改善箇所説明図

基準不適合発生箇所

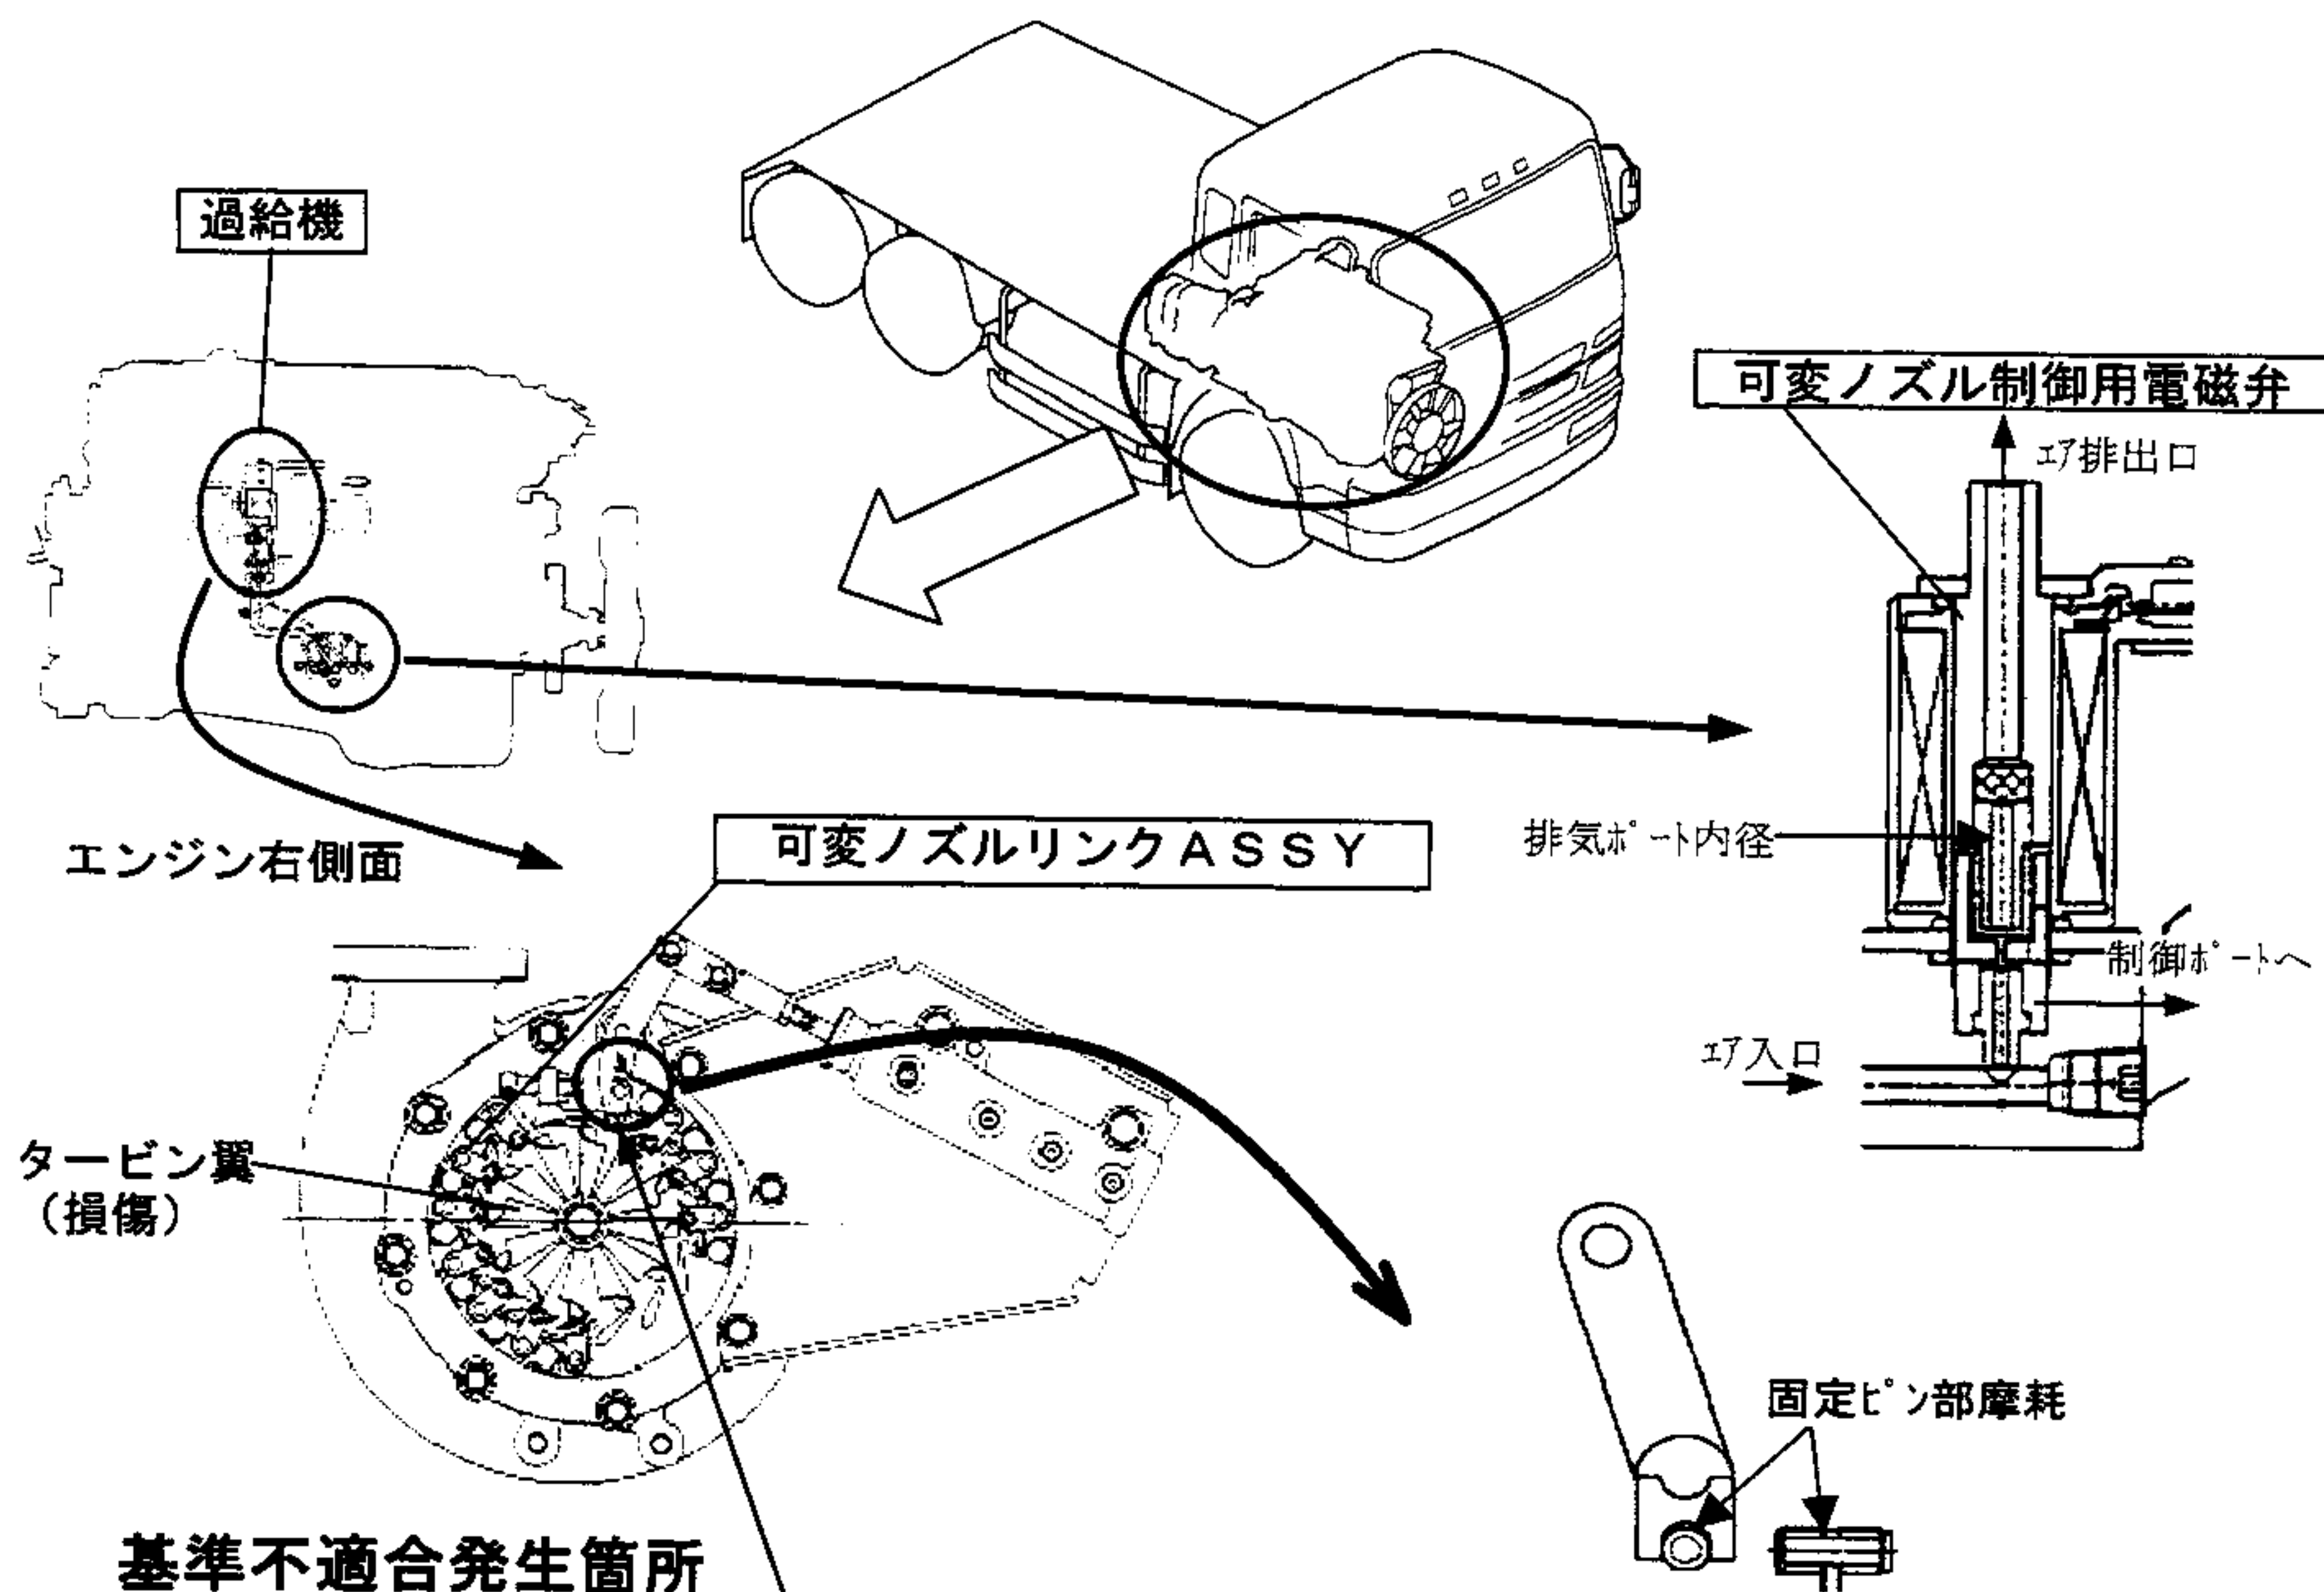
原動機の変速ノズル付過給機において、変速ノズルリンク固定ピンの耐摩耗性が不適切なため当該ピンが摩耗し、かつ変速ノズル制御用電磁弁の応答性が悪いため変速ノズル位置が変化し、排出ガス流速が増大することでタービンが過回転となり、そのままの状態で使用をつづけると、タービン翼の一部が損傷して異音及び出力不足が発生し、最悪の場合、原動機への流入空気量が不足し黒煙が基準値を超えるおそれがある。

改善前	改善後
可変ノズルリンク部 クランク 固定ピン φ 8 可変ノズル制御用電磁弁 排気ポート内径 φ 1.8mm	可変ノズルリンク部 クランク ローラタイプピン φ 12 可変ノズル制御用電磁弁 排気ポート内径 φ 3.0mm

①全車両過給圧を点検し、規格値内のは可変ノズルリンクASSYを対策品に、また、規格値を超えているものについては過給機ASSYを対策品に交換する。

②ノズル制御用電磁弁を対策品（応答性改善品）に交換する。
